**INFORME DE HITO DE CONTROL
N° 021-2023-OCI/1762-SCC**

**CONTROL CONCURRENTE
MUNICIPALIDAD DISTRITAL DE CALAMARCA,
JULCÁN, LA LIBERTAD**

**OBRA: “CREACIÓN Y MEJORAMIENTO DEL SERVICIO DE
AGUA POTABLE E INSTALACIÓN DE UNIDADES BÁSICAS
SANITARIAS EN 6 LOCALIDADES DEL DISTRITO DE
CALAMARCA, PROVINCIA DE JULCÁN, DEPARTAMENTO
DE LA LIBERTAD”**

**HITO DE CONTROL N° 2 - EJECUCIÓN DE OBRA,
VALORIZACIÓN N° 6**

ACTA DE VISITA DE INSPECCIÓN FÍSICA N° 2

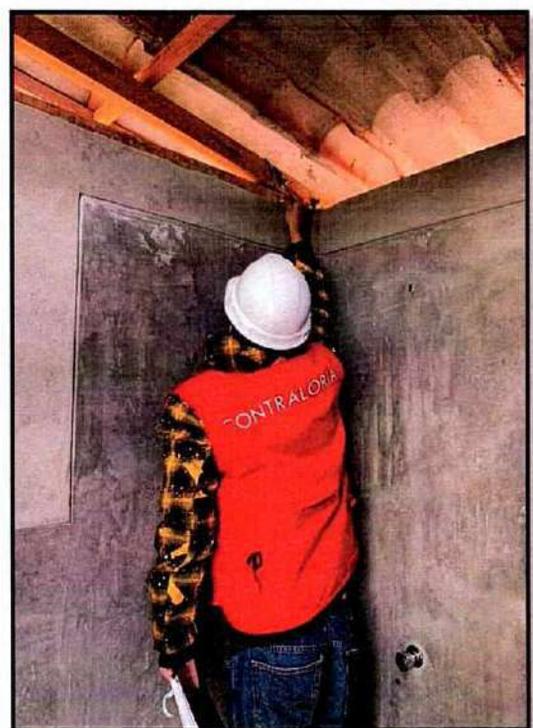
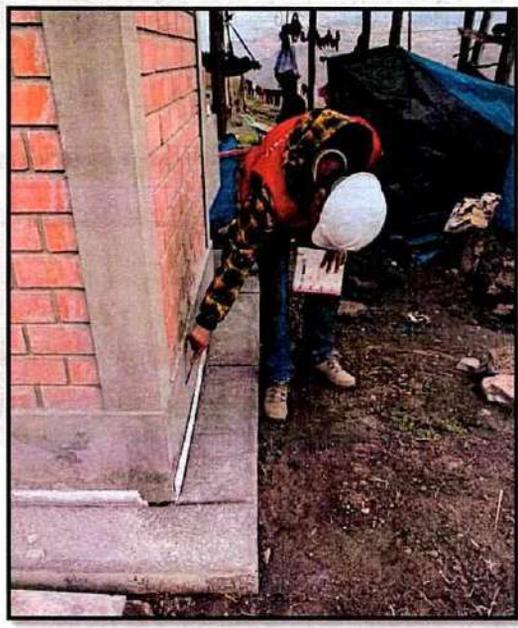
madera rajada, en un UBS se evidencio fisuras en los ladrillos, la altura de las llaves de las duchas varian entre 90cm, 95cm,97cm lo cual no coincide con el plano de detalle de instalaciones sanitarias de los UBS.
